CONSULTAS ADMINISTRATIVAS

CONSULTAS TÉCNICAS

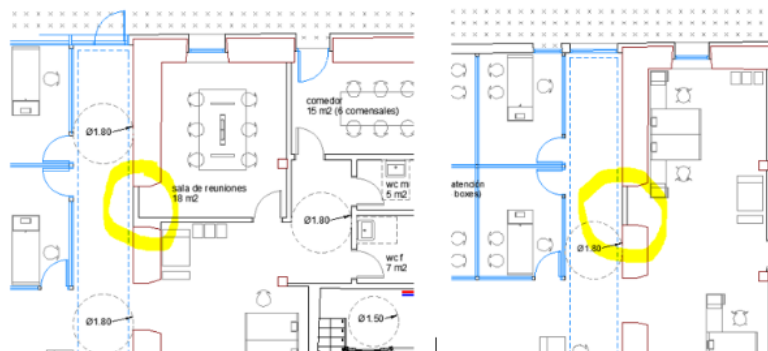
1. Existe en las bases una propuesta muy avanzada a nivel casi de proyecto básico, esa distribución es de carácter orientativo? ¿Qué se pretende? Es hacer una propuesta de mínimas mejoras de lo planteado y tan solo definir con esa distribución calidades, instalaciones, fachada, eficiencia energética? O redistribuir manteniendo las superficies y hacer una nueva propuesta?

Los planos base de anteproyecto publicados son de carácter orientativo. Tal y como recogen los apartados 9 de las bases y el apartado 10 del pliego técnico:

Con ello, los planos deben considerarse orientativos, pudiendo los equipos proponer modificaciones en la distribución para mejorar el funcionamiento de la propuesta; el alcance de las modificaciones será a criterio de cada equipo. La documentación que se presente incluirá todos los aspectos que los equipos consideren a fin de ser valorados conforme a los criterios recogidos en el apartado 16 de las bases.

Se ha publicado en el Perfil del Contratante una nota aclaratoria respecto al punto 16 c de las bases.
